Mission régionale d'autorité environnementale

Avis délibéré sur le projet d'aménagement de la zone industrielle et portuaire EcoRhéna à Namsheim, Balgau, Geiswasser et Heiteren (68), porté par le syndicat Mixte pour la gestion du Port Rhéna de Colmar Neuf-Brisach

n°MRAe 2021APGE57

Secteurs à défricher

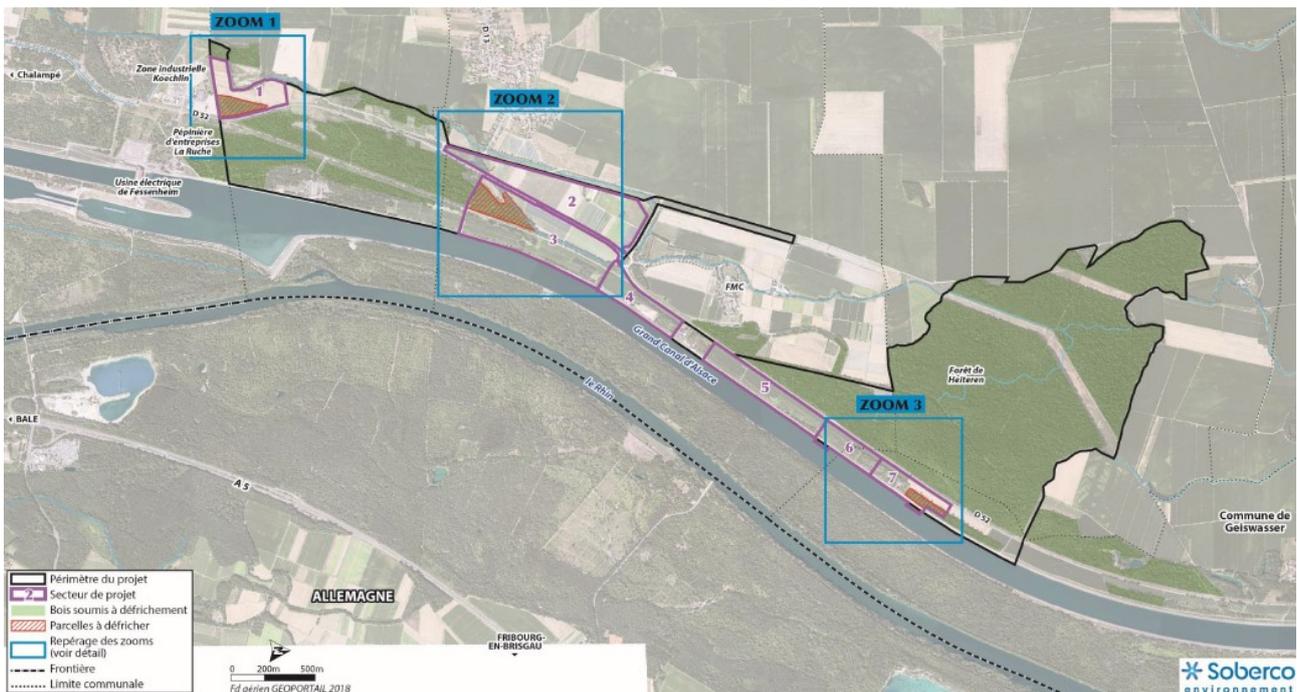
- boisement Koechlin sur le ban de Balgau (26 279 m²) ;
- forêt de Balgau sur le ban de Nambshiem (37 846 m²) ;
- boisement nord sur le ban de Geiswasser (7 510 m²).

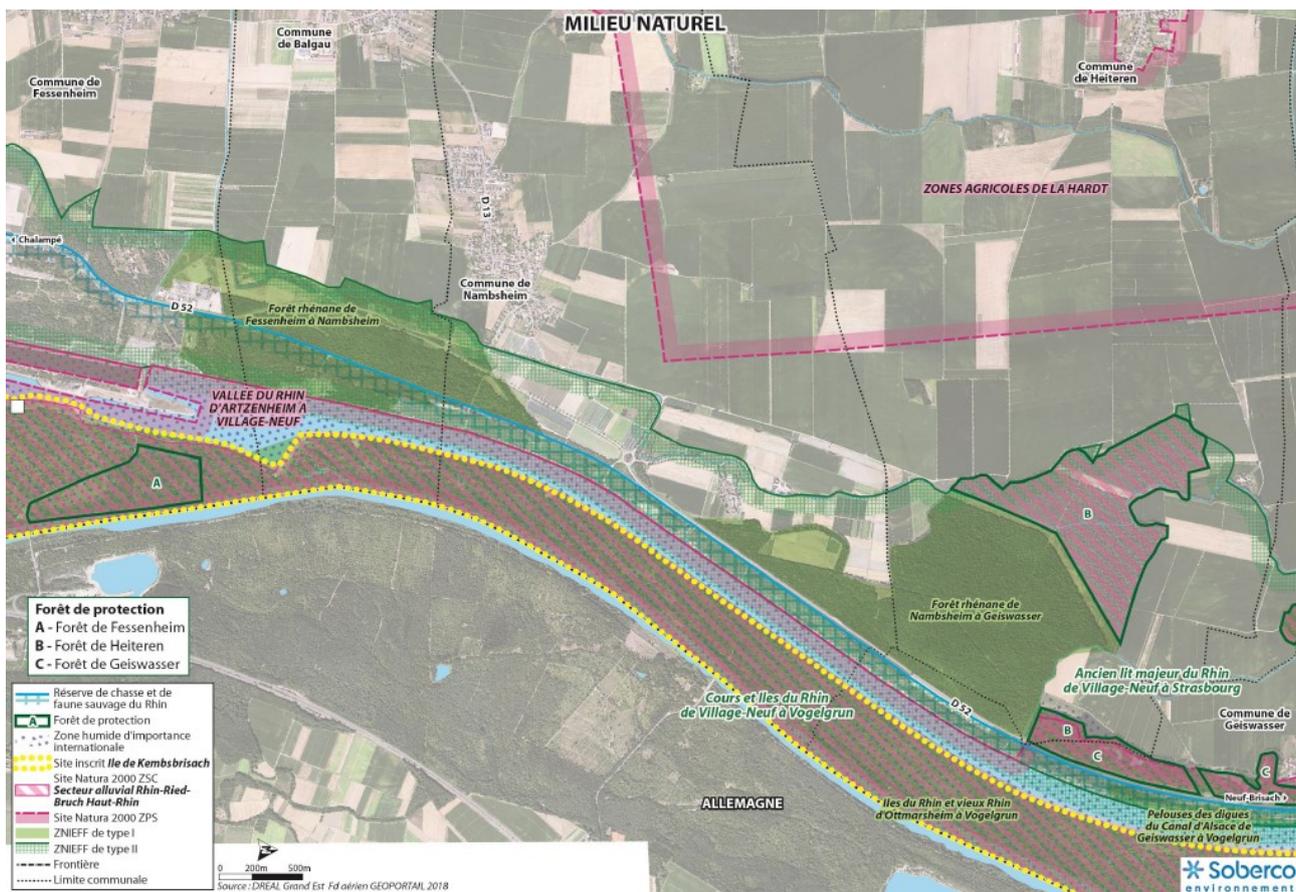
Selon l'étude d'impact, 4 722 m² de zones humides seront détruits par le projet. En compensation, il est prévu la création de 1,1 ha de zones humides : friches humides et roselières, mares permanentes pour les amphibiens, restauration de l'ancienne gravière communale de Balgau. Le dossier Loi sur l'Eau détaille et localise ces mesures.
